Dodatek č. 6 ke Smlouvě o dílo

číslo smlouvy zhotovitele: AV.24016.1.110/001/INV

Revitalizace objektu Vrbenského kasáren, evidenční číslo 26800017

ZMĚNOVÝ LIST

Zásypy recyklátem 1.PP Zákres A

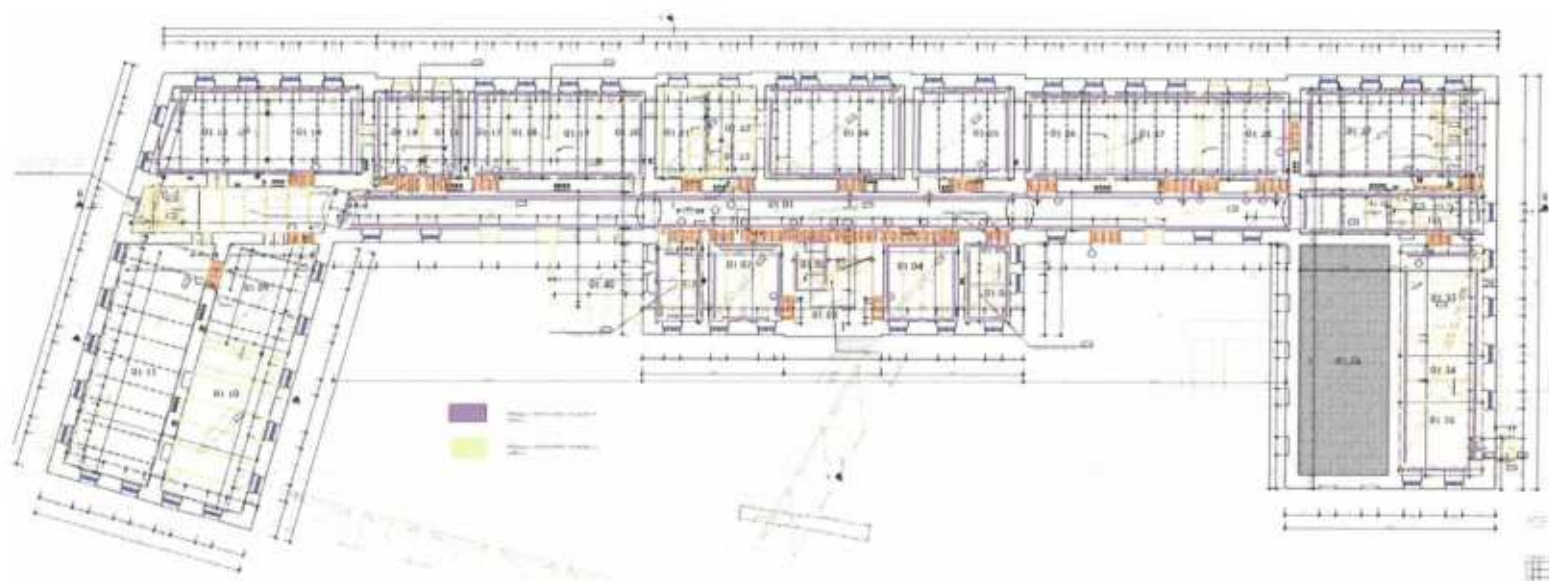
A) Dle změnového listu č. 13 se bourají betonové podlahy v 1.PP. Kolem výtahové šachty se provádějí zásypy z vytěžené zeminy.

B) Zásypy kolem objektu se provádějí z vytěžené zeminy.

A) V rámci změnového listu č. 13 se bourají betonové podkladní vrstvy v 1.PP. Tyto vybourané vrstvy je nutné nahradit vhodným zásypovým materiálem do úrovně podkladního betonu podlahy 1.PP. Zásypy kolem výtahové šachty je nutné provést vhodným zásypovým materiálem a stávající odvést a uložit na skládku.

A) Podklad pod podlahy z betonového recyklatu.

B) Zásypy kolem objektu z betonového recyklatu.

Zásypy podlah 1.pp recyklatem

Zýsypý kolem výtahové šachty 1.PP

D.1.4.10.1.b.01. SITUACE ZPEVNĚNÝCH PLOCH

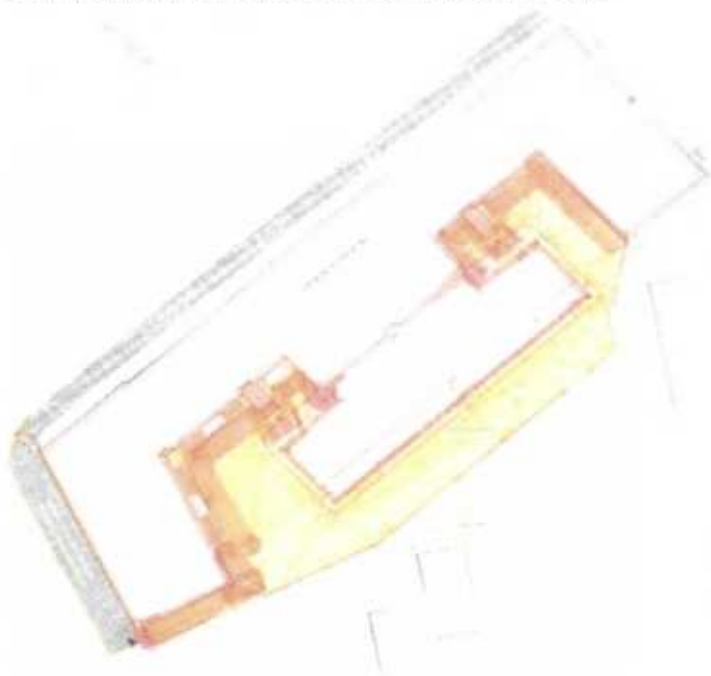
B) Na základě provedených zkoušek bylo zjištěno, že uvažovaný zásypový materiál (vytěžená zemina z výkopů) není vhodný pro provedení zpětných zásypů.

— zášip s nakupevaného materiálu

D.1.1.b.2.13. REZ A-A, C-C - N5

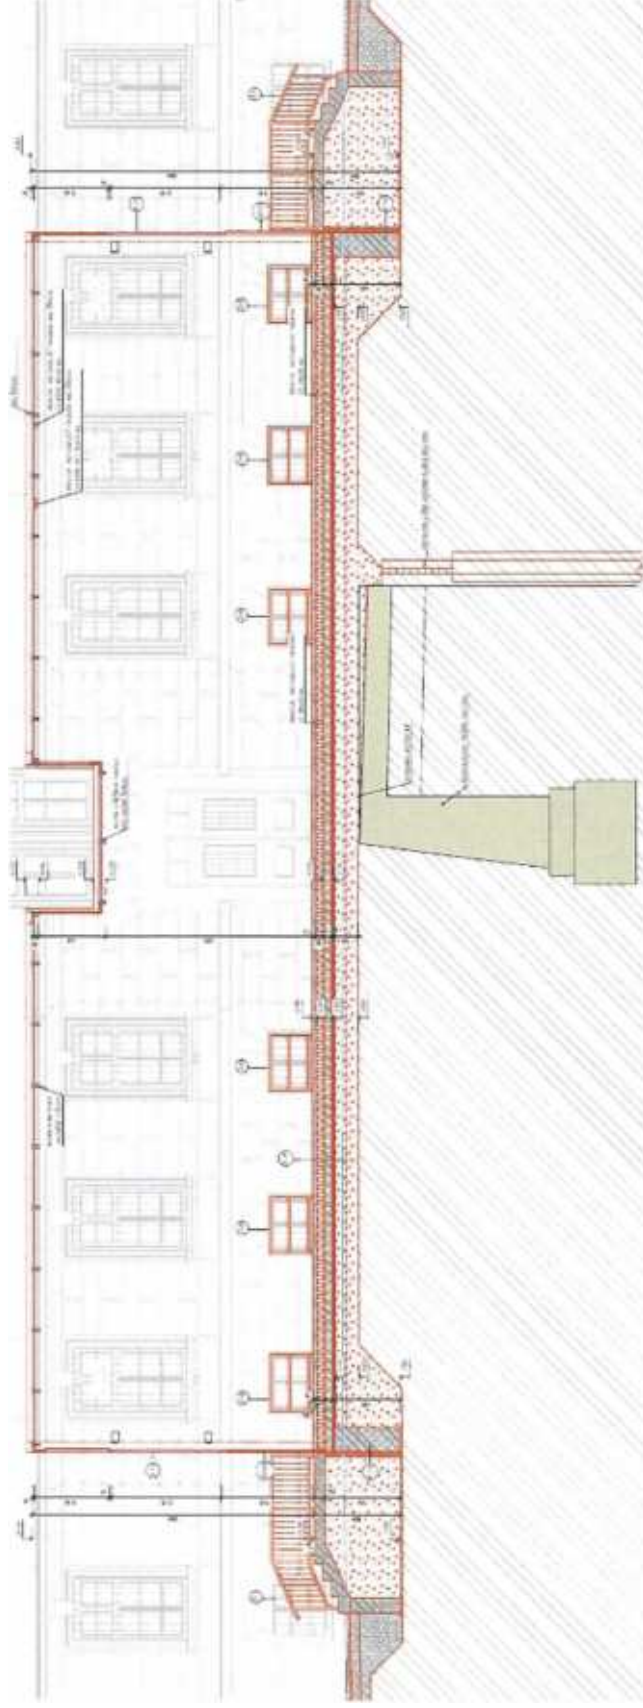
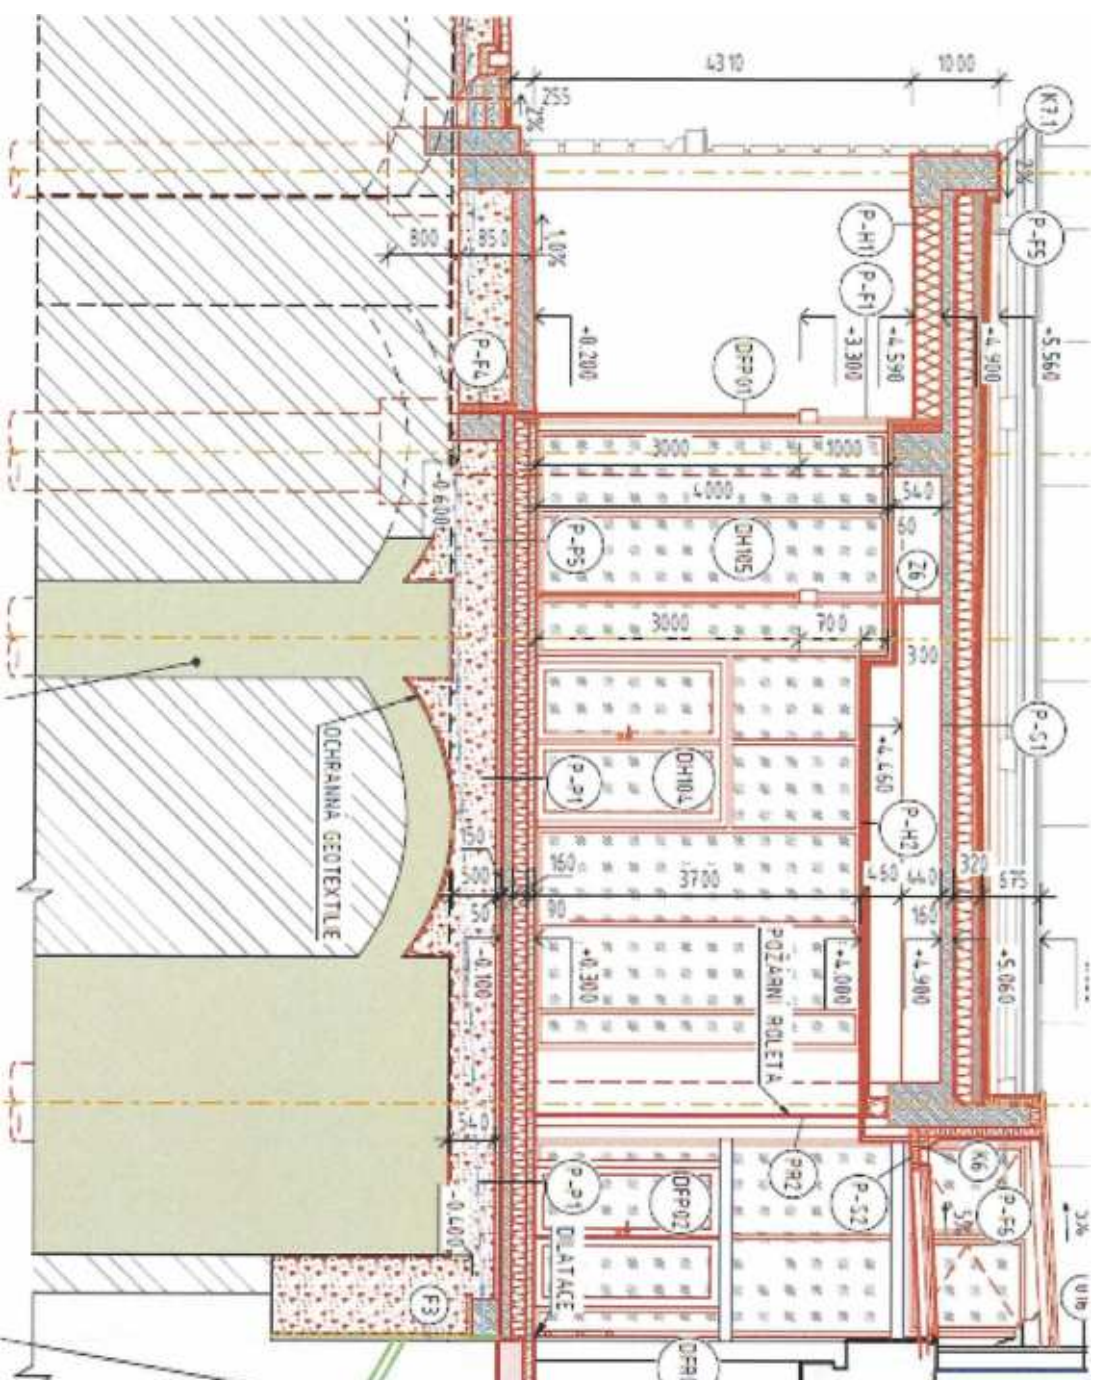
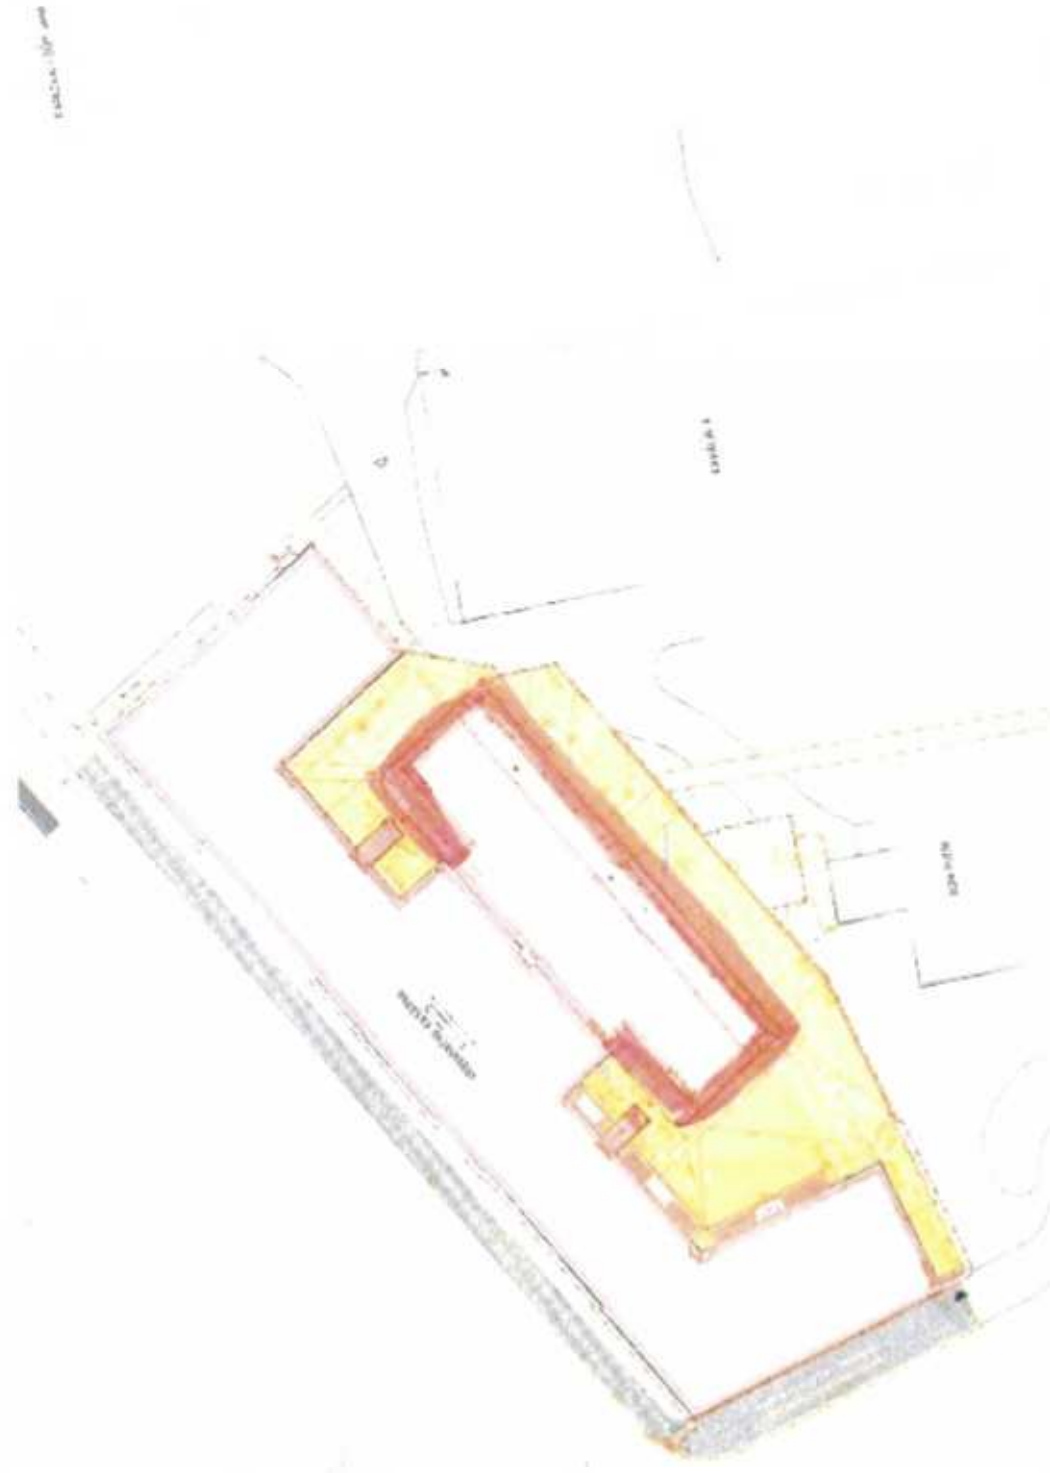
B) Zásypy kolem objektu se provádějí z vytěžené zeminy

B) Zasypy kolem objektu z betonového recykátu.

Zásypy kolem objektu přístavby

— Zásyp z neokupovaného materiálu

PROTOKOL O STATICKÉ ZATĚŽOVACÍ ZKOUŠCE

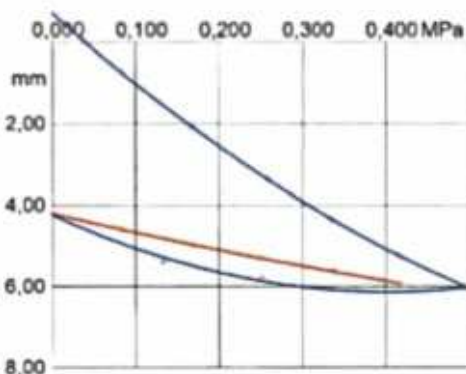
Modul pruhovosti:	Edef1=	18,6 MPa
Modul pruhovosti:	Edef2=	54,7 MPa
Pomer:	Edef2/Edef1=	3,30

Zkouška je provedena a vyhodnocena v souladu s ČSN 72 1006 Kontrola zhutnění zemín a sypanin, příloha A (pro pozemní komunikace). Modul přetvárnosti $E_{ad} = 54,7$ MPa odpovídá provedené vrstevní skladbě. Míra zhutnění, vyjádřená poměrem deformačních modulů $E_{ad}/E_{ad1} = 3,30$ nesplňuje požadavek pro hrubo-zemnou zeminu ($\leq 2,50$) dle tab. D.2 ČSN 72 1006. Výsledek může být při stejné frakci ovlivněn jílovitým podložím.

Stanovisko k záměru – vedení elektrické přípojky pro Vrbenského kasárna

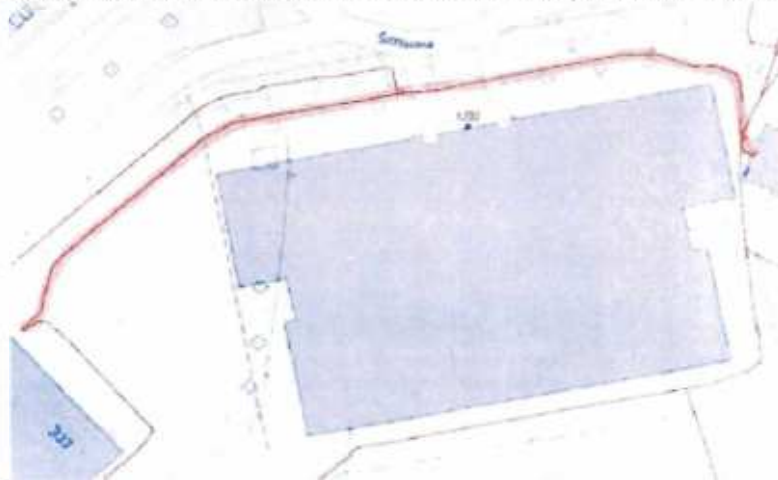
Situace zakresluje vedení – evidentně bez dodržení ochranného pásma stromu i síťového kabelu.

NĚSOUHLASÍ

s uvedeným záměrem a žádá o předložení jiné varianty vedení přepisky do Vrhenského lesárny.

Stávající trasa vede rozsáhlým kořenovým systémem vzrostlých stromů na územích města Hradec Králové a přímo ohrozuje existenci celého stromostátu a provizorní bezpečnost pro okolí. Výkopový do hloubky 50 cm mersou v kořenech možné, nejsou v souladu s normami pro ochranu dřevin a poruší při povoláních pracích. Při této variantě vedení by nebylo možné dodržet ani ochranné pásmo IS. Do budoucna by tak nemohlo být možné vyloučit poškození sítě při stávajícím kořenu mrtvých stromů.

Stromy jsou velmi citlivé na jakýkoliv zásahy - uložení kabelu do stávající trasy vedoucí kořenovým systémem stromů by bylo pro stromy pravděpodobně fatální.

Změna hloubky odkopávky

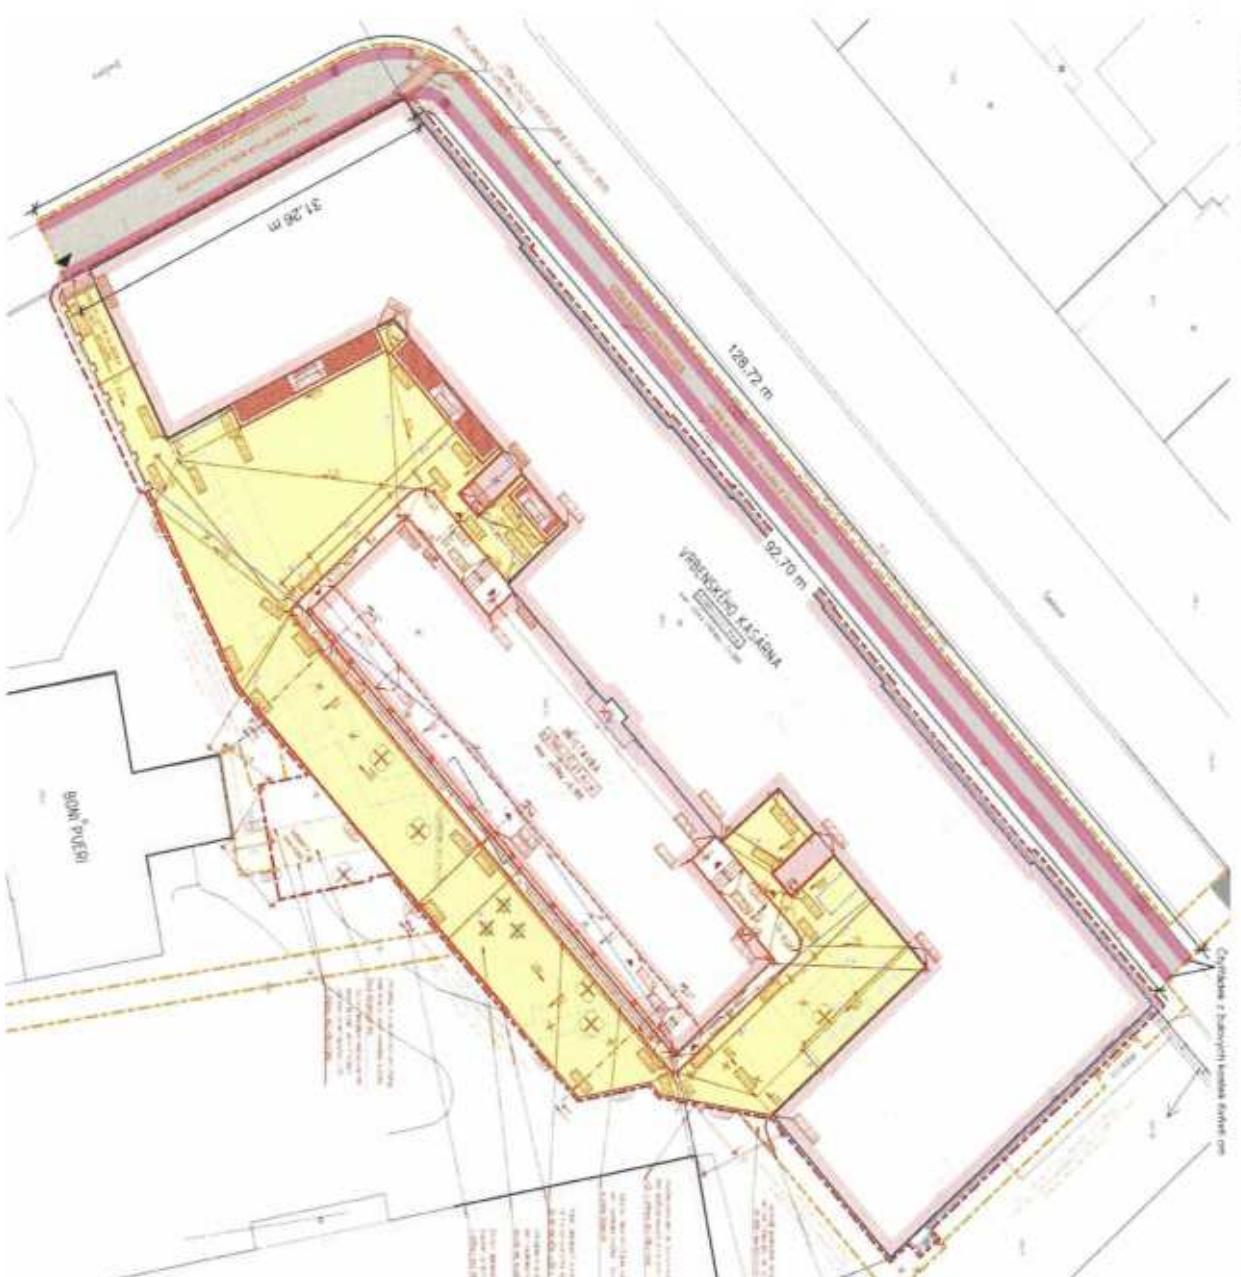
49.4.1	MMHK a OPP zajistí konzultaci provedení chodníku Divišova ulice. Specifikace pásek. Novotný - TSHK - chodníky. Šachty na pozemku MMHK budou zaměřeny a předány podklady pro uzavření věcného břemena. 27/5/2025: Zhotovitel provedl zkoušku zhutnění na pláni pod chodníkem. Plán nevyhovuje (naměřeno 24 MPa, požadavek 30 MPa). Vzhledem k nalezeným kabelovým sítím nelze provést sananční vrstvu dle PD. Zhotovitel navrhl prohloubení výkopu o 50 mm a doplnění o vrstvu SC 100 mm. AD souhlasí za předpokladu, že nenavýší cenu chodníku. - OPP požaduje povrchové úpravy chodníku dle závazného stanoviska a požadavku na napojení stávajícího stavu. Obruby 30 cm dle závazného stanoviska. Bordura - pokračovat. AD zpracuje způsob kladení. Zhotovitel připraví podklad pro projednání kladečského schématu. 03/06/2025: AD zaslalo návrh kladečského schéma - vnější chodník - 4linka a žula ve vlašťovkách. Vnitřní dlažba - ve variantách. Zh podal žádost na OPP. Zh zahájí práce na dlaždění na konci týdne. 10/6/2025: OPP upozorňuje, že slepecká dlažba musí být dle PD a vyjádření OPP v kvalitě COMCON. ZH již zaslal doplnění. AD zašle zdůvodnění předložených varian pro OPP.

m.č. 5.01 _změna z bílého SDK na PO podhled dle požadavku PD _D.1.3.1.PBŘ půdorys 5.NP-krov-nový stav

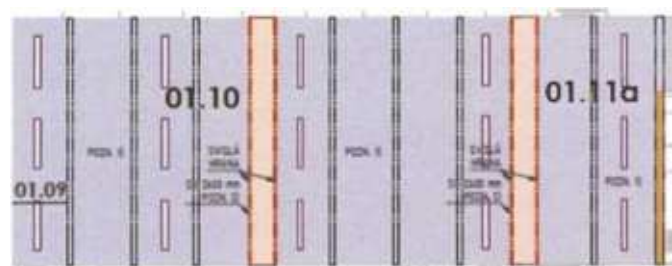
m.č. 01.11a, 01.14 _ v rozpočtu zařazeny v rámci PO pod položku PO SDK podhledu plošného, ale jedná se o lištranný obklad ocelových konstrukcí, proto z položky PO SDK podhledu odečteny a zařazeny do položky PO SDK obklad kci

D.1.1.b.2.13. REZ A-A, C-C - NS

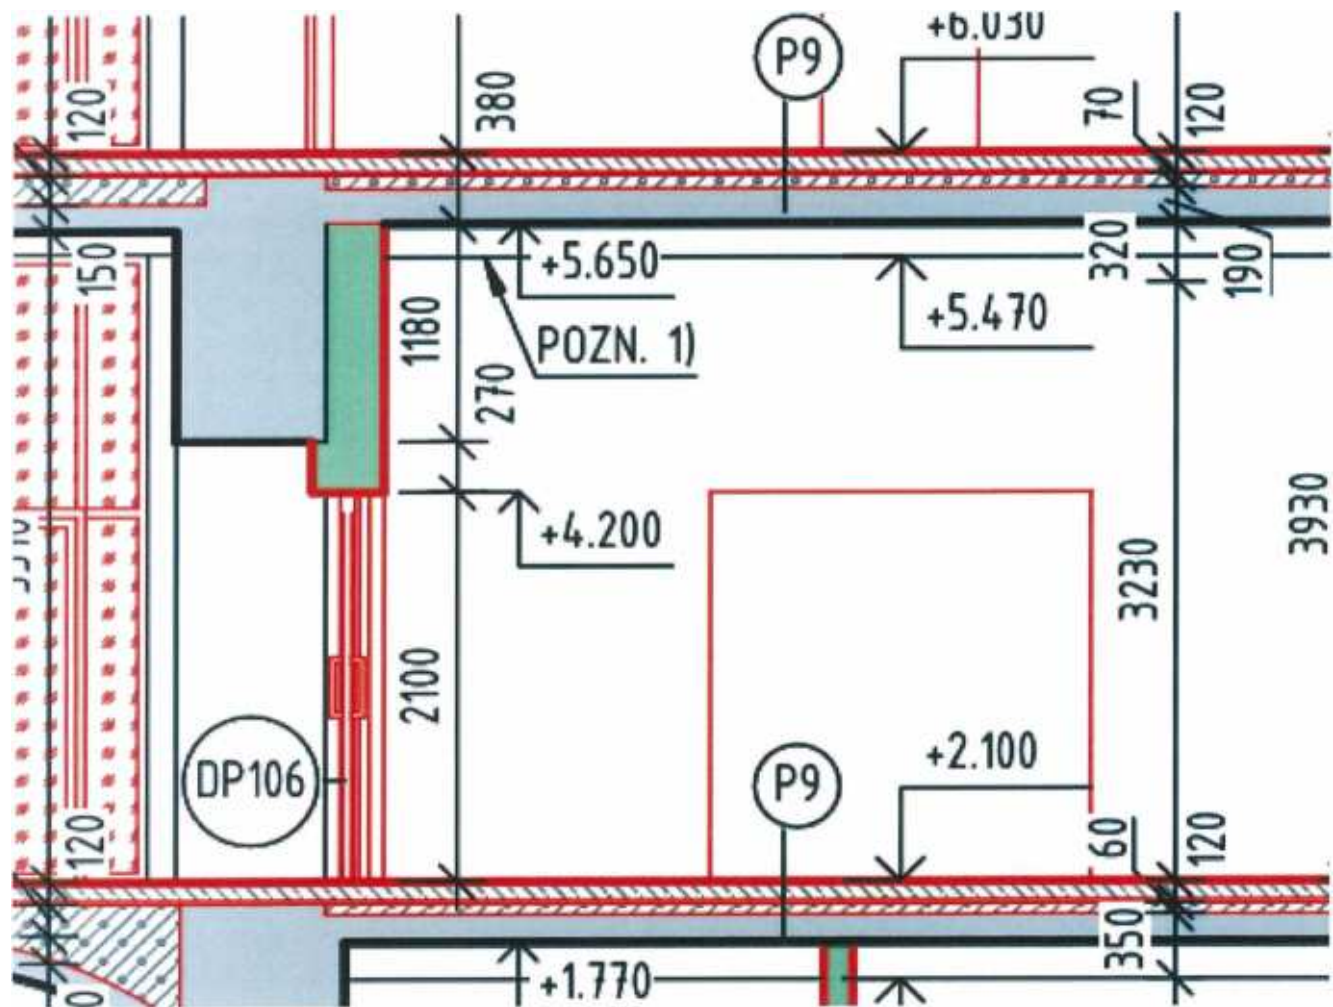
763: Konstrukce montované							-392 485,59	
7631: Konstrukce montované – z desek sádrokartonových							392 485,59	
35	763113313.ZP		SDK příčka II 155 - 650 mm zdvojený profil CW+UW 50 desky 2x12,5 s izolací	m2	-290,040	1 509,67	-437 864,69	SOD
Výkaz výměr: Viz výkresy D.1.1, I.A3R								
Odpadek SDK předstěn								
Č. m.: 1.02:					32,99			
Č. m.: 1.03a:					9,21			
Č. m.: 1.03c:					8,92			
Č. m.: 1.04:					8,96			
Č. m.: 1.09a:					11,5			
Č. m.: 1.09b:					17,99			
Č. m.: 1.24a:					10,11			
Č. m.: 1.24b:					11,86			
Č. m.: 2.01:					20,97			
Č. m.: 2.02:					29,56			
Č. m.: 2.03c:					13,53			
Č. m.: 2.04:					24,93			
Č. m.: 2.07, Č.m.:2.08:					34,3			
Č. m.: 2.09:					11,18			
Č. m.: 3.01b, Č.m.:1.01:					19,82			
Č. m.: 3.01a:					7,98			
Č. m.: 3.02:					16,23			
N	763113300.1		Atypická úprava dveřního otvoru nadpraží včetně UA výztuhy a provedení maleb	ks	26,000	1 986,00	51 636,00	VLASTNÍ
Výkaz výměr: Otvor dle PD výšbí - nutno doplnit nadpraží dveřního otvoru viz řez A-A'

Poř.	Uživ. kód	Kód	Popis	MJ	Výměra	Jedn. Cena	Cena	Cenová soustava
N	DP214	A.5.D_N087.1	Kryt Dveře: Další specifikace viz D.1.1.c.01	ks	1,000	4 879,21	4 879,21	VLASTNÍ
			<i>Nové řešení: Vlivem odstranění SDK předstěny musí být dodán kryt pohonu, protože ve verzi s SDK předstěnou nebyl uvažován (posuvné dveře byly celoplošně zakryty SDK předstěnou viz řez A-A)</i>					
N	DP302	A.5.D_N088.1	Kryt Dveře: Další specifikace viz D.1.1.c.01	ks	1,000	3 974,19	3 974,19	VLASTNÍ
			<i>Nové řešení: Vlivem odstranění SDK předstěny musí být dodán kryt pohonu, protože ve verzi s SDK předstěnou nebyl uvažován (posuvné dveře byly celoplošně zakryty SDK předstěnou viz řez A-A)</i>					
N	DP303	A.5.D_N089.1	Kryt Dveře: Další specifikace viz D.1.1.c.01	ks	1,000	3 856,15	3 856,15	VLASTNÍ
			<i>Nové řešení: Vlivem odstranění SDK předstěny musí být dodán kryt pohonu, protože ve verzi s SDK předstěnou nebyl uvažován (posuvné dveře byly celoplošně zakryty SDK předstěnou viz řez A-A)</i>

N	DP304	A.5.D_N090.1	Kryt Dveře: Další specifikace viz D.1.1.c.01	ks	1,000	3 816,80	3 816,80	VLASTNÍ
			<i>Nové řešení: Vlivem odstranění SDK předstěny musí být dodán kryt pohonu, protože ve verzi s SDK předstěnou nebyl uvažován (posuvné dveře byly celoplošně zakryty SDK předstěnou viz řez A-A)</i>					
N	DP305	A.5.D_N091.1	Kryt Dveře: Další specifikace viz D.1.1.c.01	ks	1,000	3 856,15	3 856,15	VLASTNÍ
			<i>Nové řešení: Vlivem odstranění SDK předstěny musí být dodán kryt pohonu, protože ve verzi s SDK předstěnou nebyl uvažován (posuvné dveře byly celoplošně zakryty SDK předstěnou viz řez A-A)</i>
